## Keuringsverslag van een elektrische laagspanning- en zeer lage spanningsinstallatie

NIET CONFORM

Dijkstraat  
6  
9700  
OUDENAARDE  
België

Controlebezoek van een oude huishoudelijke elektrische installatie van een wooneenheid bij verkoop op vraag van de verkoper volgens (KB 08/09/2019) - AREI Boek 1- 8.4.2. en 8.2.1. en 4.2.4.3.

Afbeelding schakel- en verdeelbord:

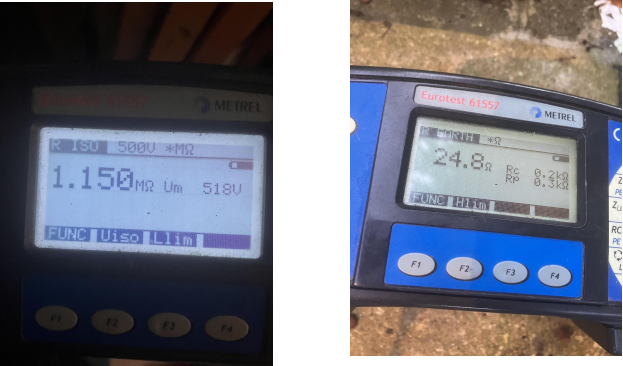
- I5.07 Verdeelbord dient vervangen te worden, de beschermingsgraad tegen rechstreekse aanraking is onvoldoende. (Boek 1 Onderafdeling 4.2.2.3.)
- I5.10 Niet gebruikte invoeringen van het verdeelbord zijn niet correct of onvoldoende afgedicht. (Boek 1 Afdeling 5.1.4. en 4.2.2.3.)

- I5.11 Interne verbindingen en/of doorsnede van de verdeelrails en verbindingen in het bord zijn onvoldoende. (Boek 1 Onderafdeling 4.4.1.1. en 4.4.1.5.)

- I5.13 De nominale spanning dient duidelijk vermeld te worden op een oordeelkundig gekozen plaats. (Boek 1 Onderafdeling 3.1.3.3.)
- I5.14 Een alpolige scheidingsschakelaar is te voorzien om bord volledig spanningsloos te kunnen zetten. (Boek 1 Onderafdeling 5.3.5.1.B. en nota)
